改善箇所説明図

また、点検整備記録簿の該当欄に「日付、走行距離、ワークショップスタンプと担当者名、リコール：外-2160 フューエルレールおよびサーモスタットの改修」と記入する。

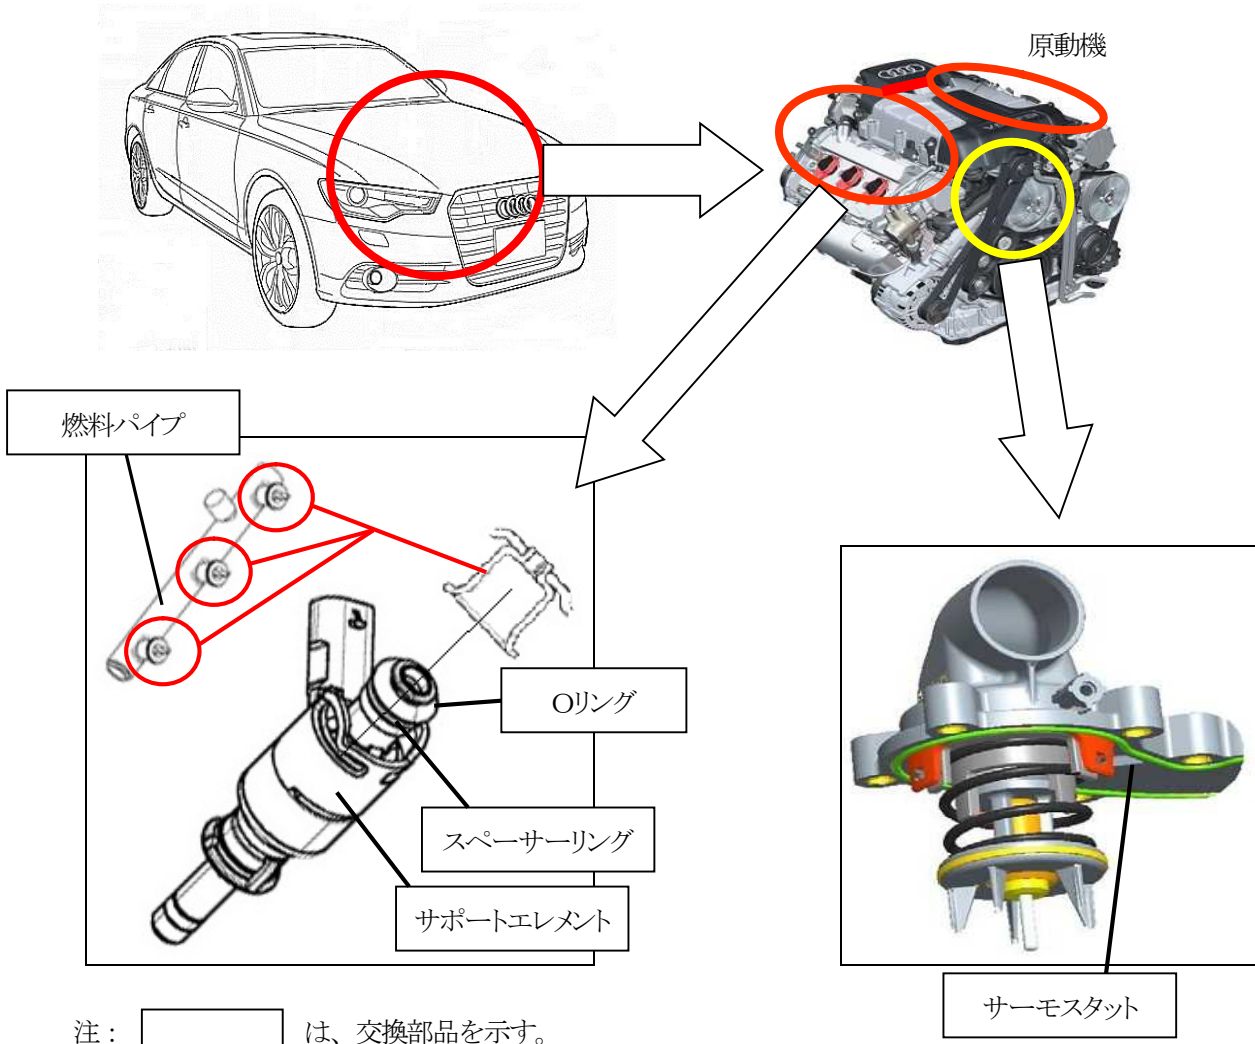
- ①燃料装置において、燃料パイプとインジェクタ構成部品の製造時の公差により、燃料パイプとインジェクタを適正に取り付けられないものがある。そのため、使用過程において取付部に隙間が生じて燃料が漏れ、最悪の場合、火災に至るおそれがある。
- ②サーモスタットの内部部品の材質が不適切なため、使用過程において腐食するものがある。そのため、そのままの状態で使用を続けると、腐食が進行し、最悪の場合、サーモスタットが開かなくなり、冷却水が冷却されず、オーバーヒートになるおそれがある。

- ①全車両、燃料パイプ及びインジェクタのスペーサーリングを対策品に交換し、インジェクタのリング及びサポートエレメントを新品に交換する。
- ②全車両、サーモスタットを点検し、不具合品の場合は対策品に交換する。
